“TERRA SANCTI VINCENTII”

OGGETTO: ENEL S.p.A. Progetto PIZZONE II. “Procedura di Valutazione di Impatto Ambientale ex art. 23 D. Lgs. 152/2006. Osservazioni alle integrazioni prodotte in data 18 settembre 2024”

Osservazioni tecniche all'integrazione del Progetto Pizzone II pubblicata il 18/09/2024

Per quanto al cantiere CO1 – Lancio di TBM EPB - Galleria di adduzione di Valle

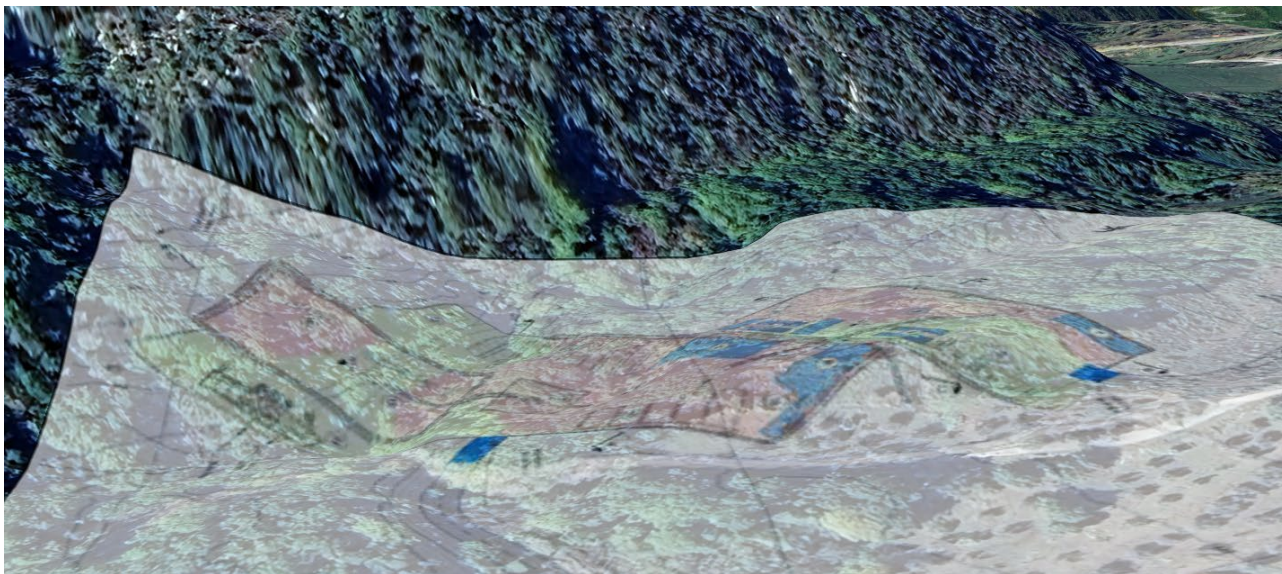
Nel cantiere è prevista una superficie di circa 250 mq adibita a deposito dello smarino proveniente dalla galleria e una di 300 mq in cui sono allocate le vasche di decantazione e prima biodegradazione dello stesso smarino. Nella considerazione della produzione giornaliera di materiale di scavo condizionato con schiumogeni, polimeri, fluidificanti e altre sostanze chimiche è di circa 500 mc, le superfici che il proponente destina allo scopo di primo stoccaggio del materiale scavato non è sufficiente. Ugualmente al cantiere di lancio della TBM per lo scavo della Galleria di adduzione di Monte, il proponente non ha indicato come ha isolato il materiale tossico scavato e stoccato sul piazzale del cantiere rispetto al terreno naturale per non inquinarlo insieme alla falda acquifera.

La TBM-EPB produce 500 metri cubi di materiale scavato al giorno e reso plastico (fangoso) perché condizionato con schiumogeni, polimeri e altri elementi chimici. Le norme ambientali, per la tossicità dello smarino dovuta al condizionamento, prevedono che lo stesso deve rimanere nelle vasche di decantazione per 14 giorni prima di essere

trasportato in un deposito intermedio (che il proponente non ha previsto) dove deve essere steso, mosso e steso ripetutamente fino al completamento documentato del processo della biodegradazione per esposizione all'aria e al sole. Nel deposito intermedio lo spessore massimo dello smarino per norma deve essere di 1 m (Allegato 3 del DM 161/2012); solo dopo che il materiale si è depurato può essere portato al deposito definitivo e/o essere riutilizzato. Considerato ciò, il piazzale del cantiere CO1 proposto dal proponente, dovrebbe contenere molte più vasche di decantazione e prima depurazione e quindi essere di superficie molto più grande per contenere non meno di 7000 metri cubi di smarino (500 mc per 14 giorni). Per effetto dell'obbligo derivato dall'allegato 3 del DM 161/2012 (max 1 m di spessore di materiale condizionato) il deposito "intermedio" può essere esteso alcuni ettari.

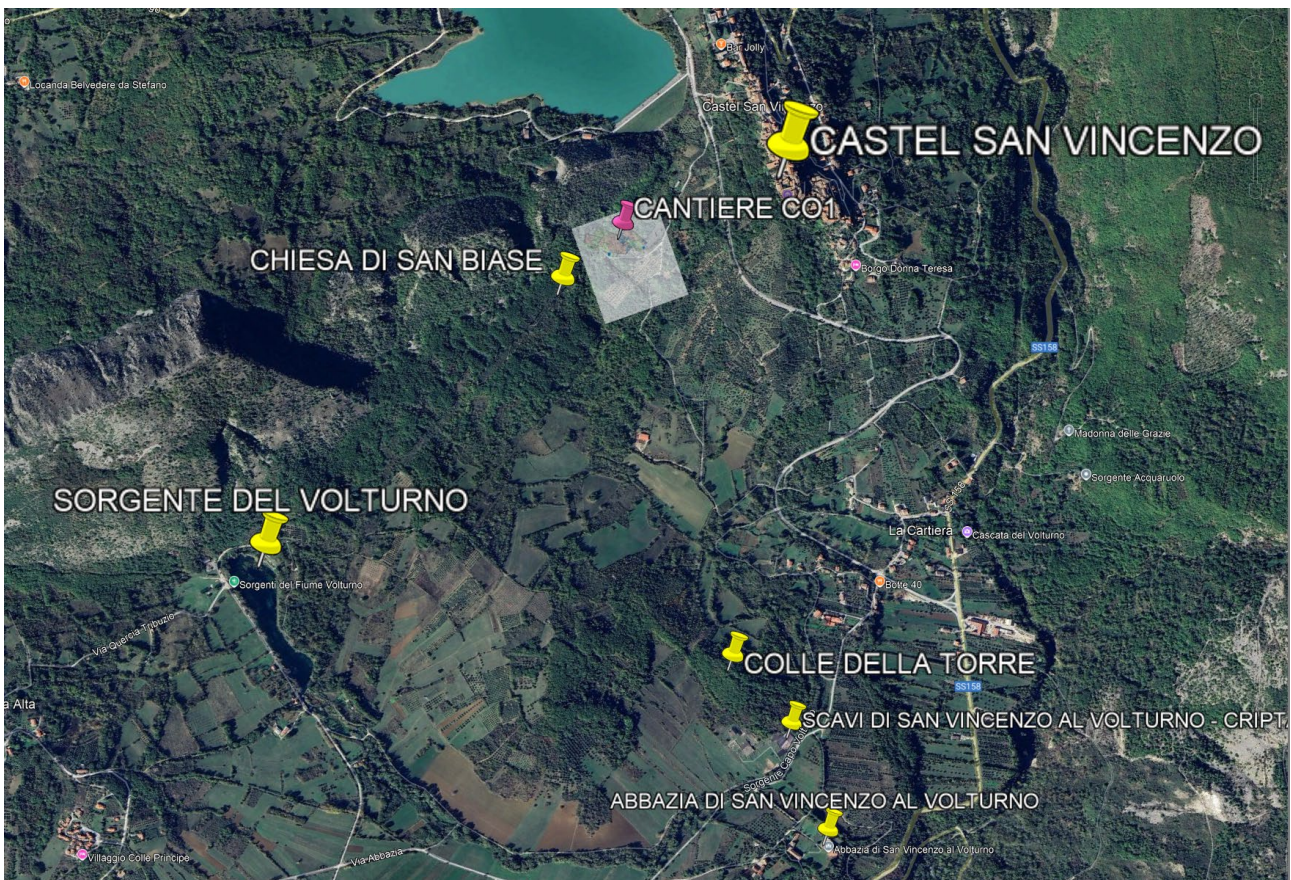
Riportato il cantiere così come previsto dal proponente su Google Earth si evince che effettivamente con la realizzazione dei piazzali si tomba il Rio Solera per una estesa tratta. Il proponente però non indica come intende preservare l'alveo e la flora e la fauna insistente nello stesso Rio.

L'immagine 3D seguente, ricavata da Google Earth, evidenzia l'improponibile disposizione del piazzale di accesso alla galleria che richiedono un notevole movimento terra con significativi e imponenti scavi e riporti di modellazione. Infatti, a titolo indicativo e non esaustivo, il piazzale di accesso alla galleria squarcia la naturale pendenza del fianco del monte entrandoci per oltre 50 metri con un fronte di 80 metri e una scarpata alta oltre 35 metri; il piazzale in cui saranno allocate l'officina, la gru a torre, il locale deposito degli schiumogeni, polimeri, oli, grassi, ecc. utili alla TBM e le vasche di biodegradazione dello smarino richiede sbancamenti e riempimenti con scarpate alte oltre 15 m.

Il cantiere così come è proposto dal proponente, con le imponenti scarpate in scavo e/o riporto necessarie a modellare i piazzali, è a soli 170 metri dal sito in cui insiste un lastricato romano e l'adiacente chiesa Altomedioevale di San Biase, è a soli 1300 metri da Colle la Torre sede degli Abati della millenaria Abbazia di San Vincenzo al Volturno e a soli 1350 metri dalla sorgente di Capo Volturno. La necessità di estendere i piazzali per dare spazio alle vasche di biodegradazione per ricevere lo smarino tossico proveniente direttamente dagli scavi della Galleria di Adduzione di Valle unitamente a quello di realizzare il deposito intermedio dove spargere lo stesso smarino tossico non dichiarato dal

proponente (vedi sopra); tenuto conto pure che la maggiore superficie necessaria non può essere estendersi lungo la montagna ma può essere ricercata solo verso valle,

La necessaria maggiore estensione dei piazzali (maggiore spazio per le vasche di decantazione e prima biodegradazione e per la realizzazione del deposito intermedio) non può essere ricavate ancora più in alto della montagna ma può essere ricercata solo più a valle, rende la realizzazione del cantiere ancora più improponibile, irrazionale e impresentabile perché andrebbe a lambire oltre alla Chiesa di San Biase anche il Colle della Torre e arrivare con depositi di sostanze estremamente inquinanti a poche centinaia di metri da Capo Volturno.

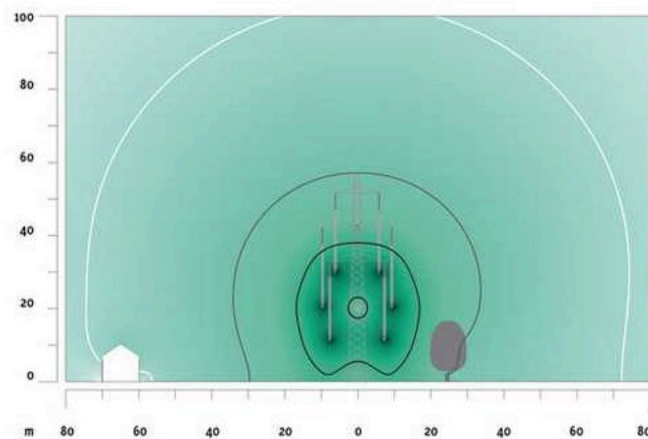
Essa è relativa, come si evince dallo spettro di frequenza, alle potenze irradiate da antenne che diffondono il traffico telefonico che possono variare tra i 25 Watt (per sistemi GSM) e circa 70 Watt (per sistemi TACS). Al suolo, i livelli d'intensità di campo elettrico che si riscontrano entro un raggio di 100-200 m da una stazione radio base sono generalmente compresi tra 0.1 e 2 V/m. Niente di paragonabile ad una linea di 380 KV che appena sotto il traliccio ad altezza uomo sfiora il limite di 5000V/m e nell'area dei conduttori supera i 50000V/m.

Veniamo al Campo Magnetico:

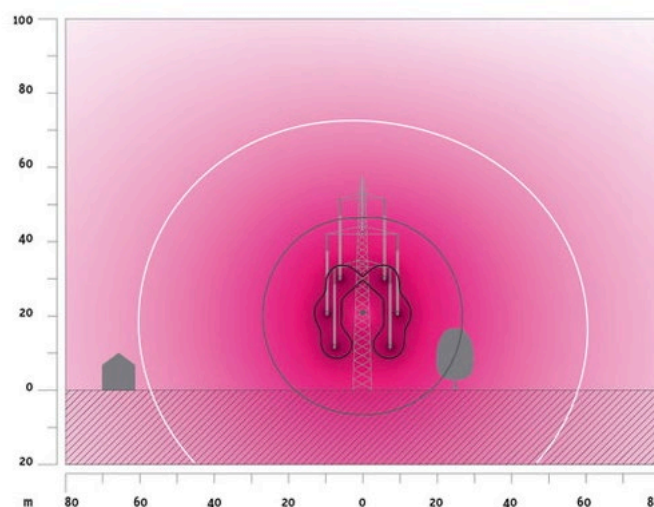
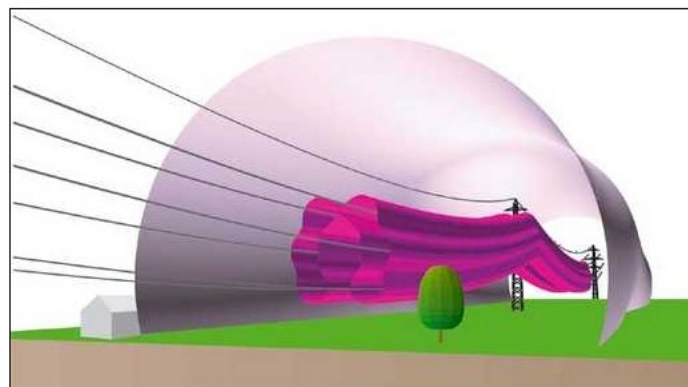
Nella figura è rappresentata la sezione del campo magnetico della linea dell'alta tensione sopra rappresentata al centro fra due piloni, dove i cavi conduttori sono più bassi. Il carico inquinante si riduce man mano che ci si allontana dalla linea e viene influenzato poco dai muri degli edifici, dagli alberi o dal suolo. Il significato delle linee continue è rappresentato in microTesla nella scala a colori in basso.

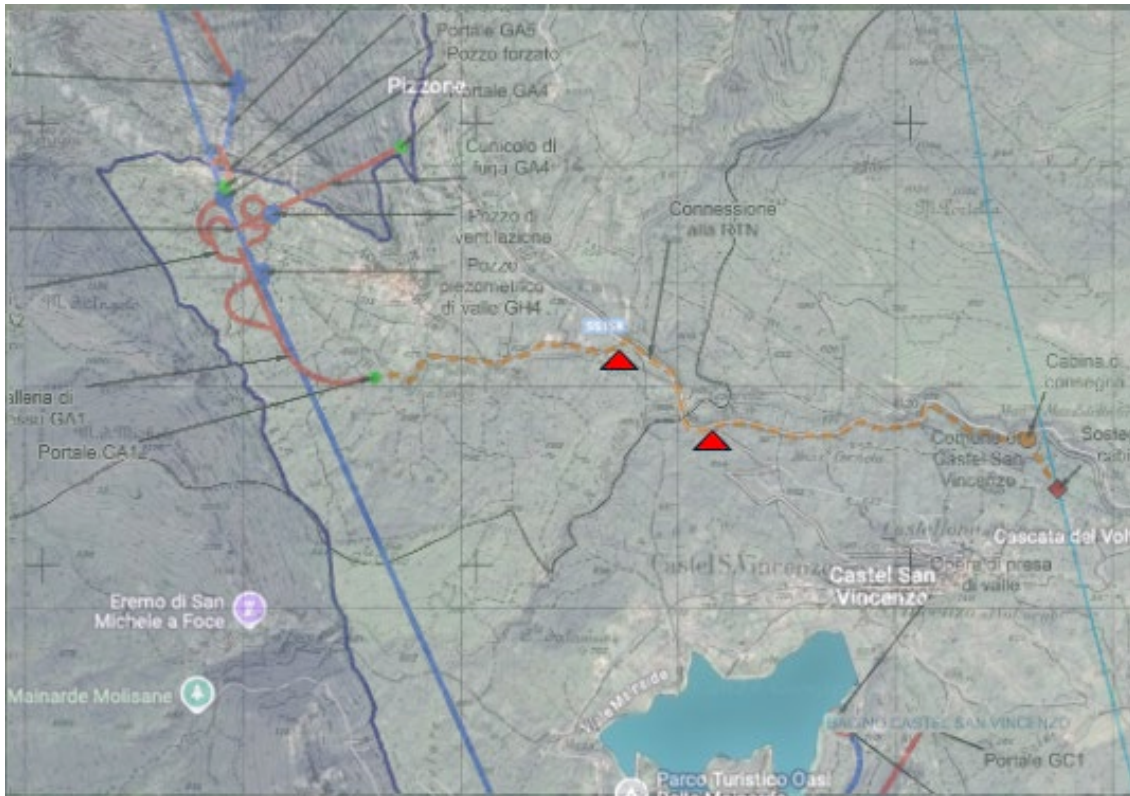
Esempio, adeguato naturalmente alla diversa intensità della corrente trasportata e del suo voltaggio. Come si vede nello schema sono presenti numerosi elementi atti a garantire la sicurezza dell'impianto e la stessa presenza del terreno garantisce uno schermaggio, pressoché totale dei campi elettrici ed una sostanziale attenuazione di quelli magnetici. Inoltre, tali campi calcolati per la sicurezza Umana sono probabilmente sicuri anche per la fauna che non è più esposta degli umani come invece accade nel caso di elettrocondutture aeree. Tuttavia per motivi ovvi di garanzia e di manutenzione, gli elettrodotti interrati devono essere opportunamente segnalati secondo precise modalità quali quella esemplificata nella seguente immagine riferita ad un esempio in Austria:

Segnale di avvertimento per la presenza di cavi elettrici interrati ad **alta tensione**.

Oltre a ciò il tracciato della condotta deve essere ad essa completamente asservito, libero da alberi ed arbusti e chiaramente riconoscibile per garantire efficienza e tempestività degli interventi di manutenzione che, seppur rari, devono comunque essere previsti e resi agevoli dal progetto dell'infrastruttura.
